Rencontre du Groupe de travail #2

Projet Éolien SPDM

14 août 2024 – 19h – Hôtel Oiselière - Montmagny

Annexe 1
Correspondance des représentants du Lac Gosselin et
commentaires de Kruger

Position Alt 1 :

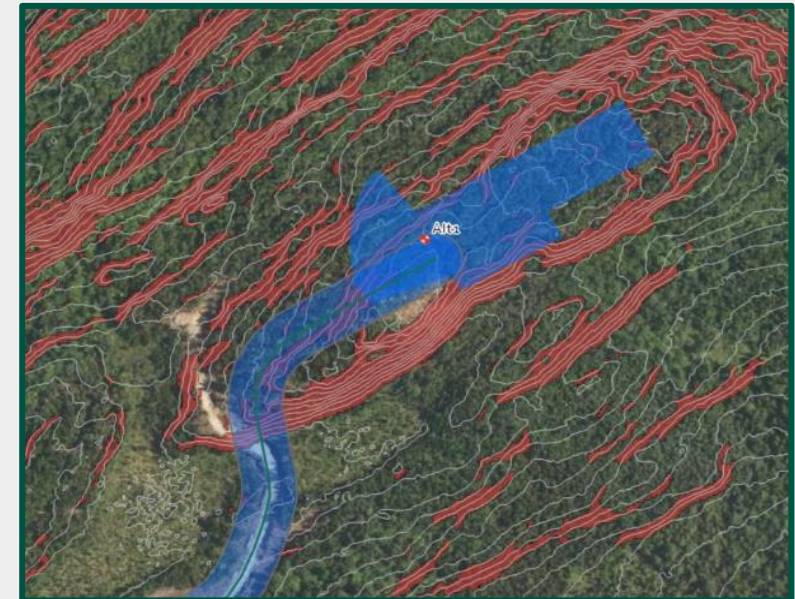
- **Localisation:** Position isolée du reste du parc. Nécessite des infrastructures supplémentaires (réseau collecteur, chemin d'accès) entraînant des coûts de construction importants.
- **Topographie :** Présence de pentes abruptes - accès difficile, nécessite des travaux de nivellement de grande envergure.
- **Environnement :** Empreinte supplémentaire sur le territoire en raison de la superficie requise pour la construction. **Rendement énergétique :** Faible potentiel éolien.
- **Autorisations:** Requiert des autorisations supplémentaires de la part du MTQ pour le passage du réseau collecteur dans l'emprise de la route 283.

Résultat: Compte tenu de l'ensemble de ces contraintes, cette position ne peut être considérée pour le projet.

Position T2 :

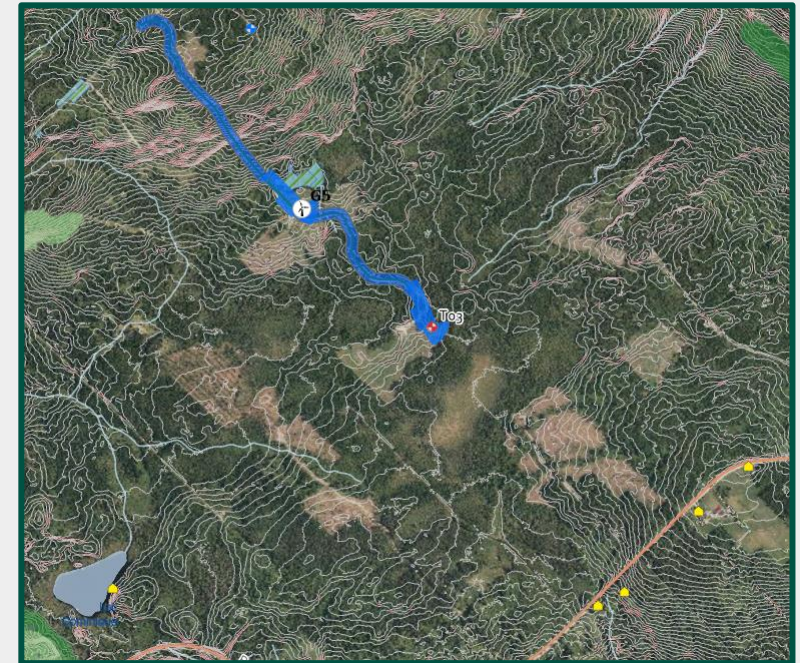
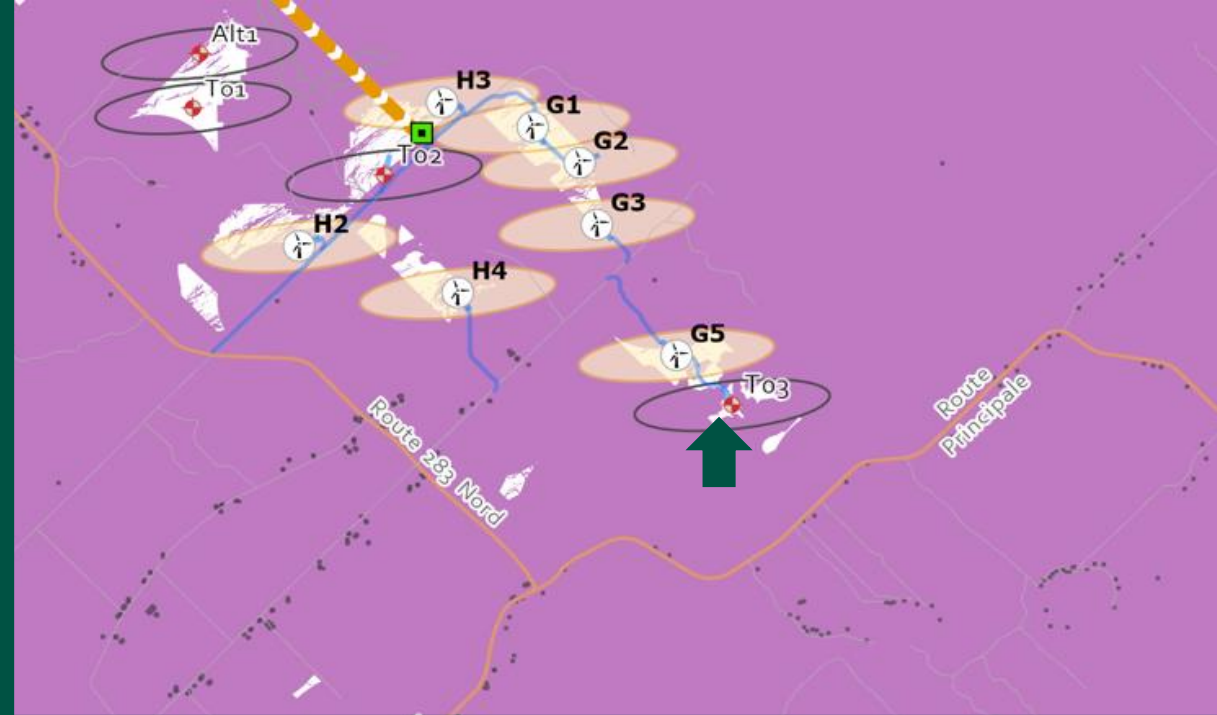
- **Rendement énergétique** : Pertes de sillage supplémentaires entraînant une diminution de la production d'énergie.
- **Topographie** : Présente des conditions topographiques propices à l'implantation d'une éolienne.
- **Environnement** : Empreinte et impact comparables aux autres positions. Pas de présence de peuplements d'érables ou de milieux humides selon les données disponibles.

Résultat : Cette position est une option viable pour le projet.

Position T4 :

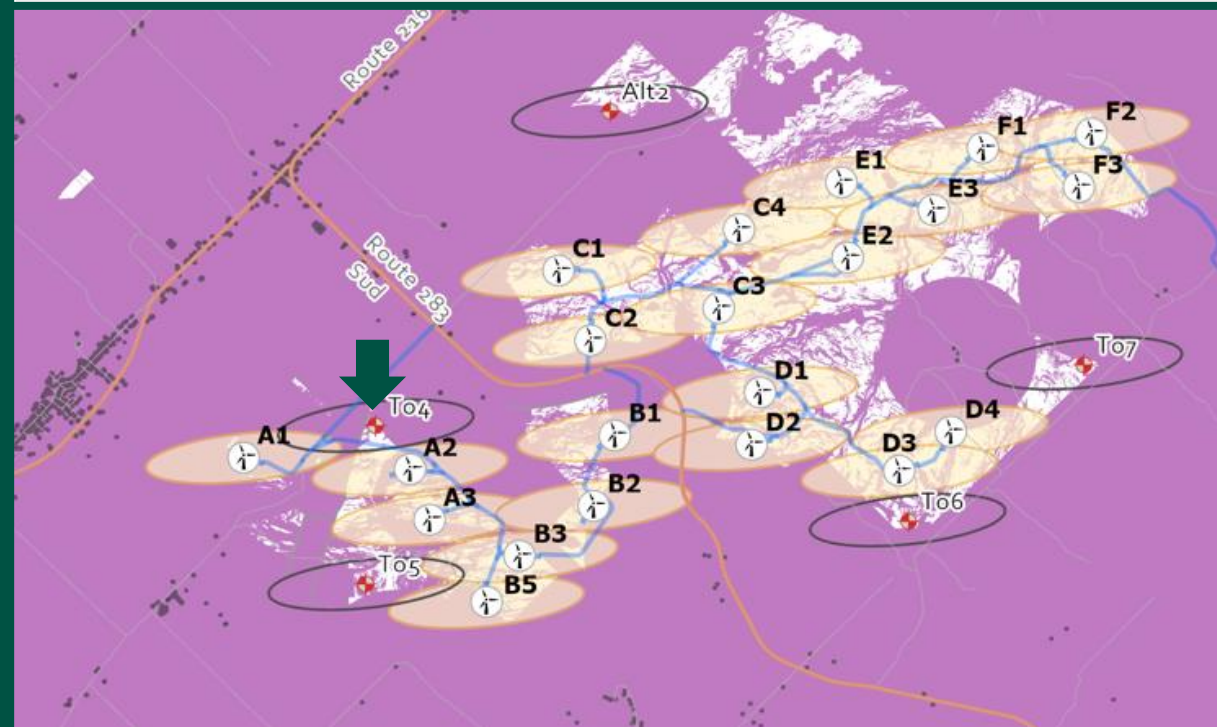
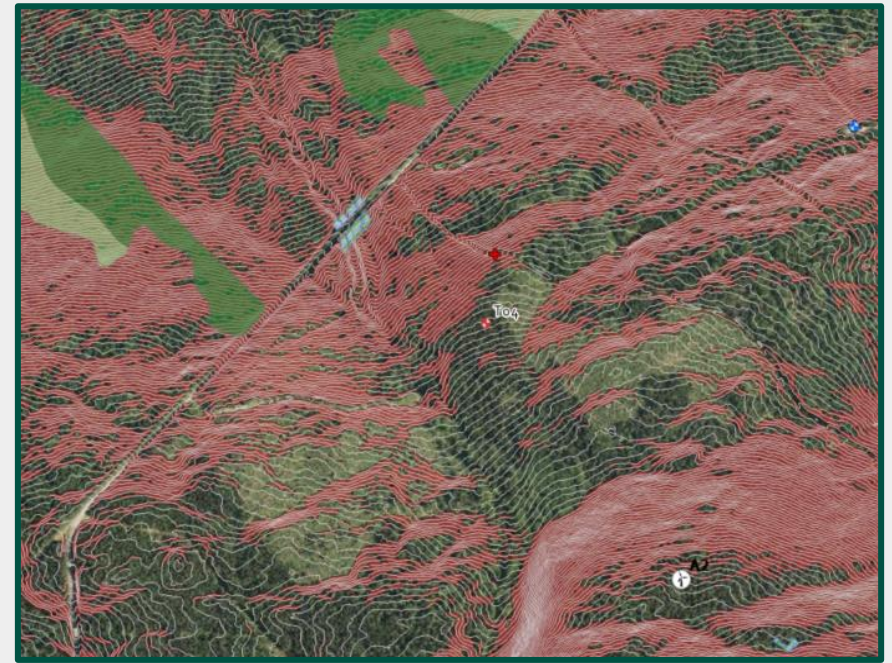
- **Télécommunication** : Interférence avec un faisceau de télécommunication.
- **Topographie** : Localisé dans une forte pente - exige des travaux de nivellement de grande envergure
- **Environnement** : Empreinte supplémentaire sur le territoire en raison de la superficie requise pour la construction.

Résultat: Compte tenu de l'ensemble de ces contraintes, cette position ne peut être considérée pour le projet.

Position T5 :

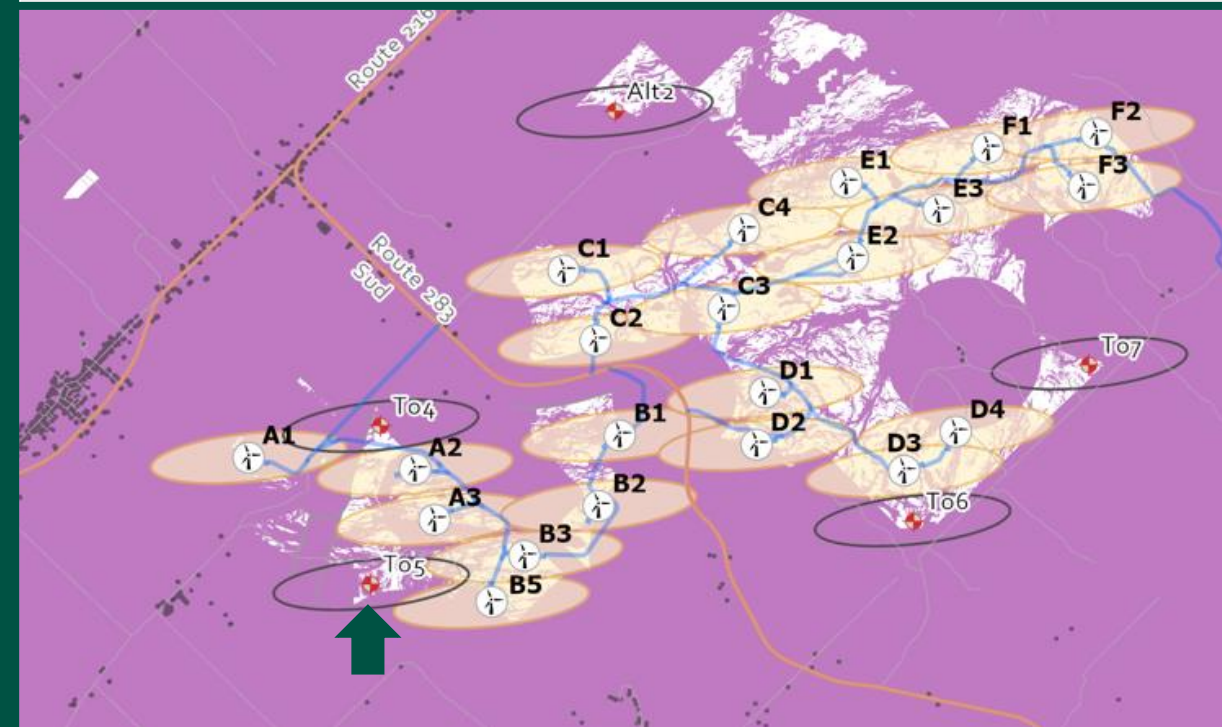
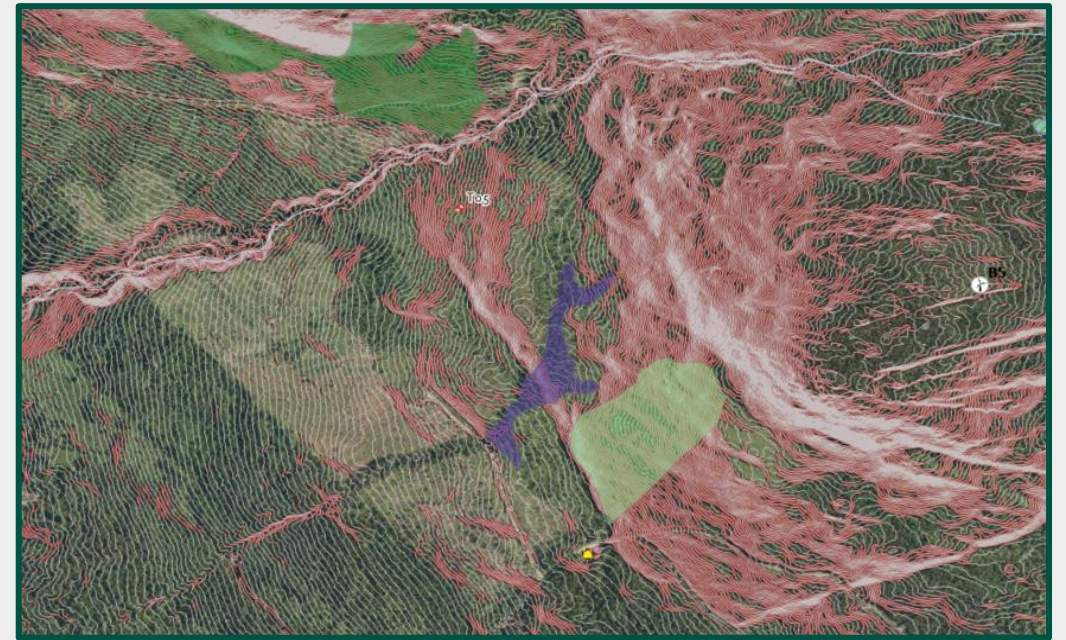
- **Climat sonore** : Proximité d'un chalet de villégiature - niveaux sonores règlementaires non respectés.
- **Topographie** : Terrain très accidenté, caractérisé par de fortes pentes, des formations rocheuses et des cours d'eau - accès et construction extrêmement difficiles. Niveau de turbulences trop élevé.

Résultat: Compte tenu de ces contraintes, cette position ne peut être considérée pour le projet.

Position T6 :

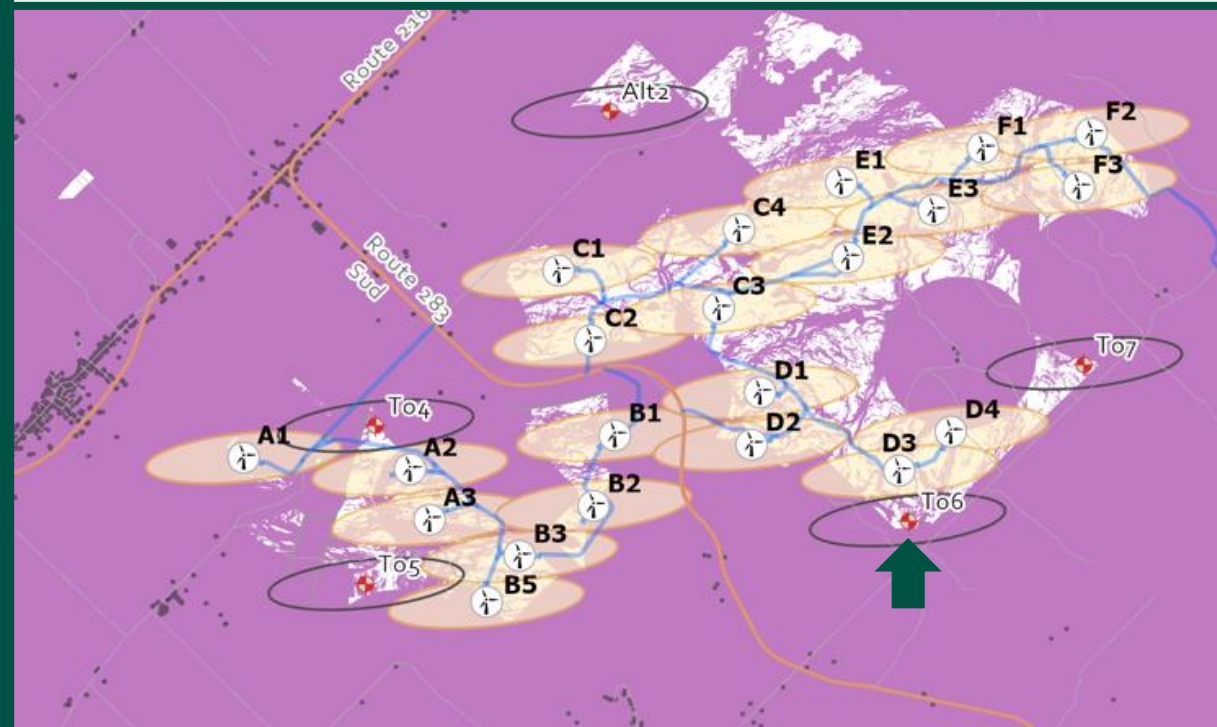
- **Technique:** Obstacle créé par la montagne dans les vents dominants. Niveau de turbulences trop élevé.
- **Topographie :** La topographie accidentée du terrain, caractérisée par de fortes pentes, rend l'acheminement des composants d'éoliennes difficile.

Résultat: Compte tenu de ces contraintes, cette position ne peut être considérée pour le projet.

Position T7 :

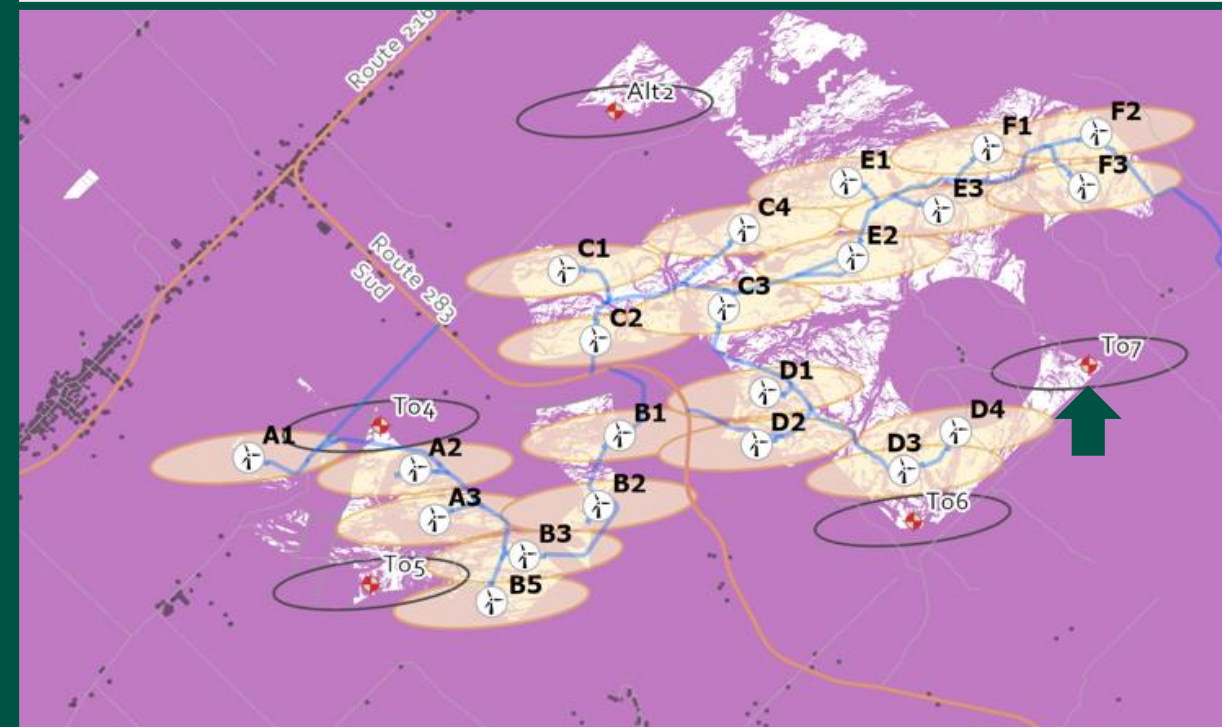
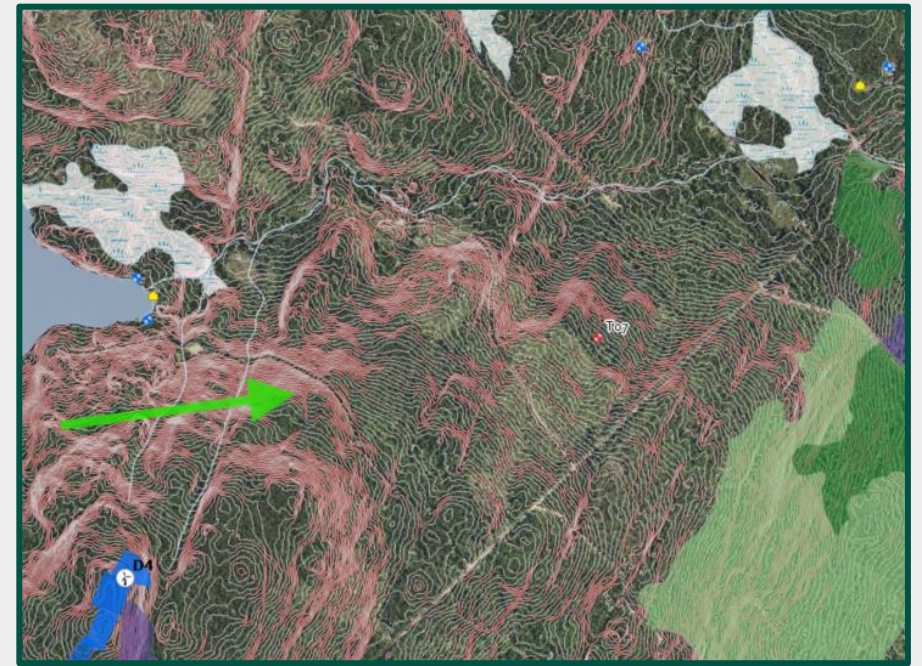
- **Climat sonore** : Proximité d'un chalet de villégiature - niveaux sonores règlementaires non respectés.
- **Technique**: Obstacle créé par la montagne dans les vents dominants. Niveau de turbulences trop élevé.

Résultat: Compte tenu de ces contraintes, cette position ne peut être considérée pour le projet.

Position Alt 2 :

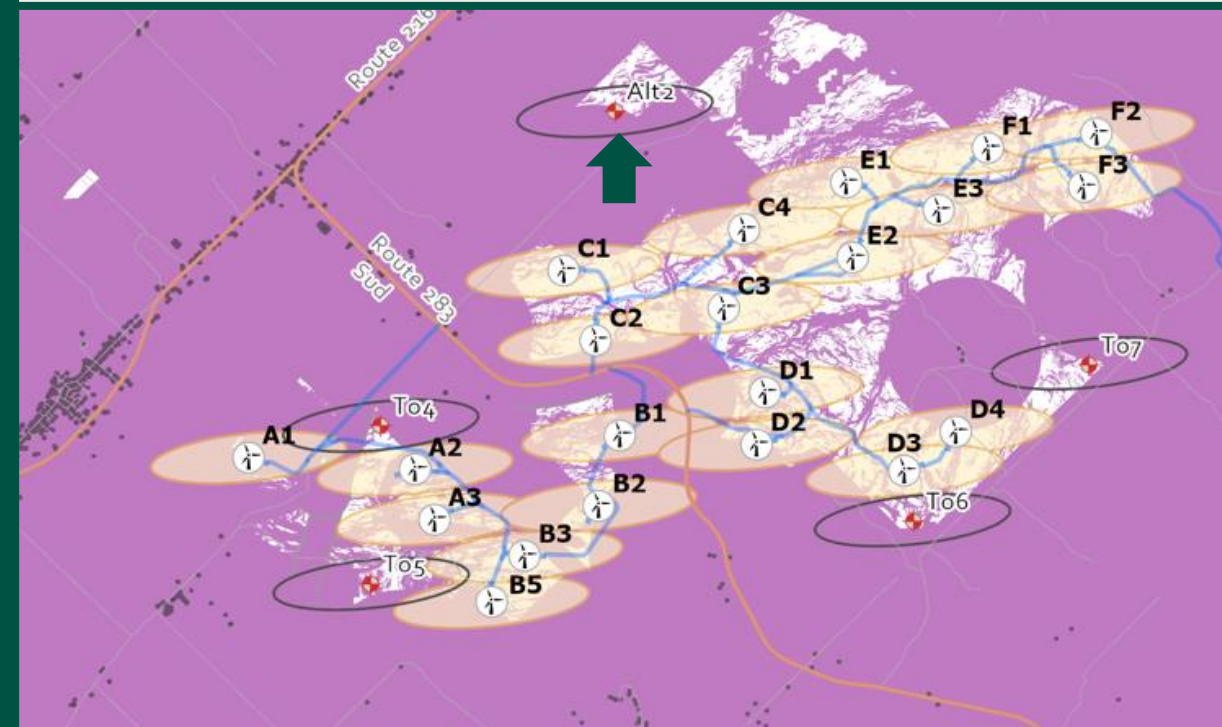
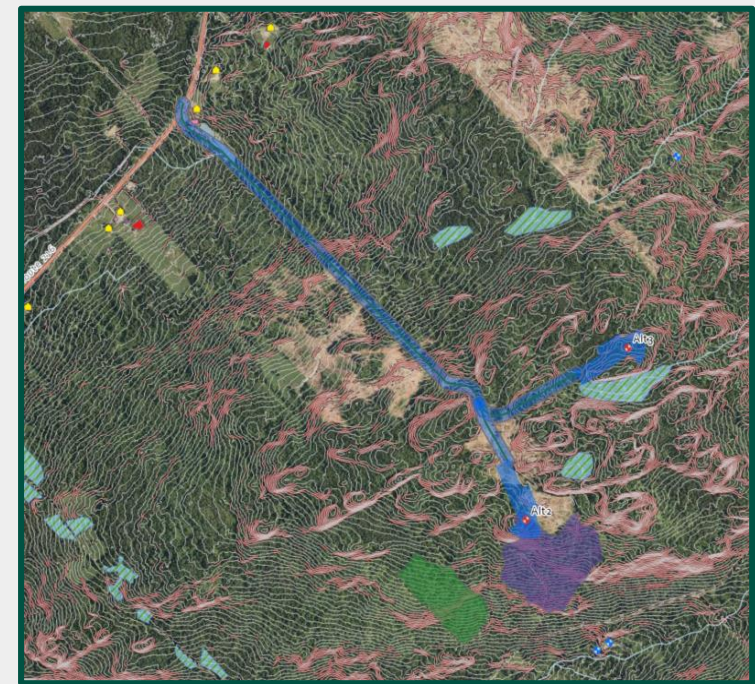
- **Localisation** : Isolée du reste du parc. Construction d'infrastructures additionnelles requises (réseau collecteur et chemin d'accès). Non justifiable pour une seule position d'éolienne.
- **Environnement**: Impact sur un peuplement d'érables. Empiètement sur des milieux humides.
- **Rendement énergétique** : Perte de production significative, impactant négativement la performance globale du parc éolien.

Résultat: Compte tenu de l'ensemble de ces contraintes, cette position ne peut être considérée pour le projet.

Sensible

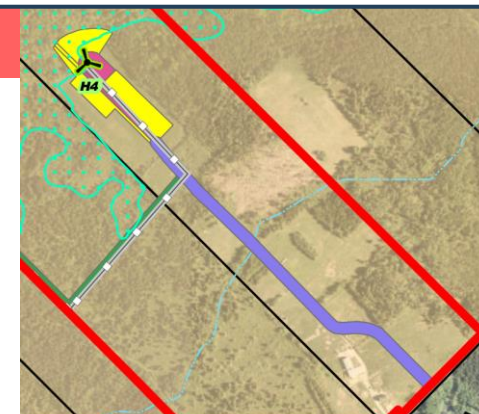
H4 : Le caractère agricole historique de la parcelle et son potentiel sont des aspects sensibles pour la CPTAQ.

Modéré

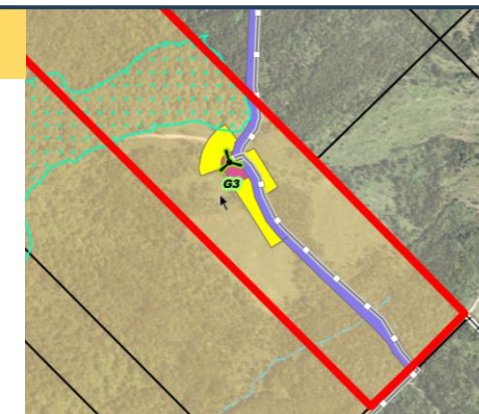
G3 : Bien que cette position évite les érables, la présence d'un peuplement à proximité pourrait susciter des préoccupations de la part de la CPTAQ.

Négligeable

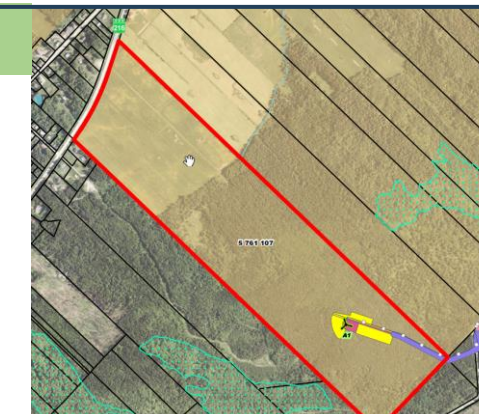
A1 : La localisation des infrastructures dans la portion boisée de la parcelle présentement inaccessible en raison de la topographie, pourrait être valorisée par la CPTAQ.
